<b>ASK 21 Mi</b>	Technische Mitteilung	Nr. 14
<b>ASH 25 Mi</b>	Technische Mitteilung	Nr. 35
<b>ASH 30 Mi</b>	Technische Mitteilung	Nr. 3
<b>ASG 32 Mi</b>	Technische Mitteilung	Nr. 5

**Gegenstand:** Verbesserung des Kennfelds der neuen IAE50R ECU mit den Seriennummern „AE00XXX“ die ab 2014 serienmäßig eingesetzt wurden.

**Fig. 1: Betroffene ECUs**

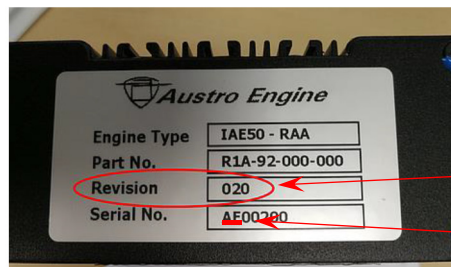
Die Revision lautet 020 (oder auch AA1)

Die Seriennummer beginnt mit **AE**

**Maßnahmen:** Aufspielen der neuen Software mit der Versionsnummer „SW\_V1.1.9.2.4“ durch senden der ausgebauten ECU an die Firma A. Schleicher GmbH oder der Firma Austro Engine. Die Firma Schleicher GmbH verfügt über die Möglichkeit die ECU auch im eingebauten Zustand neu zu programmieren. Kunden in den USA oder Australien können sich an die dortigen Repräsentanten der Firma A. Schleicher GmbH wenden.

**Fig. 2: Änderung der Revisionsnummer nach dem Update**

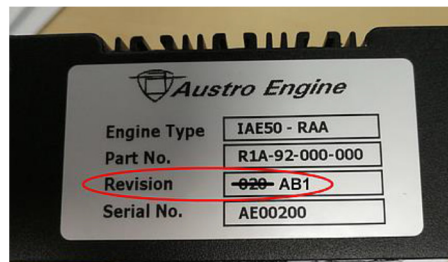
Bei ausgebauter oder gut zugänglicher ECU wird ein neues Typenschild in der Originalausführung aufgeklebt oder der Änderungsstand mit einem wischfesten Stift (Permanentmarker) ausgeführt.

**Fig. 3: Identifikation der ECU bei ASH 30 Mi und ASG 32 Mi.**

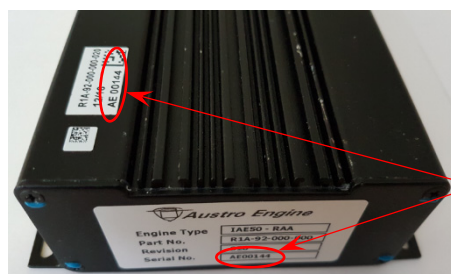
Der Aus- und Einbau der ECU bedarf etwas Aufwand. Zur Identifikation der Seriennummer der ECU kann auch das im eingebauten Zustand sichtbare Schild herangezogen werden, siehe Fig. 3. Falls die ECU im eingebauten Zustand neu programmiert wird und die Änderung des Revisionsstands auf dem Typenschild der ECU aus Zugangsgründen nicht durchgeführt werden kann, wird ein Ersatzschild (siehe Fig. 4) an der zugänglichen Seite der ECU aufgeklebt. Wird diese ECU zu einem späteren Zeitpunkt ausgebaut oder gewechselt, so ist dieses Ersatzschild zu entfernen und der Änderungsstand wird auf dem originalen Typenschild wie oben beschrieben vermerkt.

Die Seriennummer der betroffenen ECU's kann auf dem oberen Schild auch im eingebauten Zustand überprüft werden.
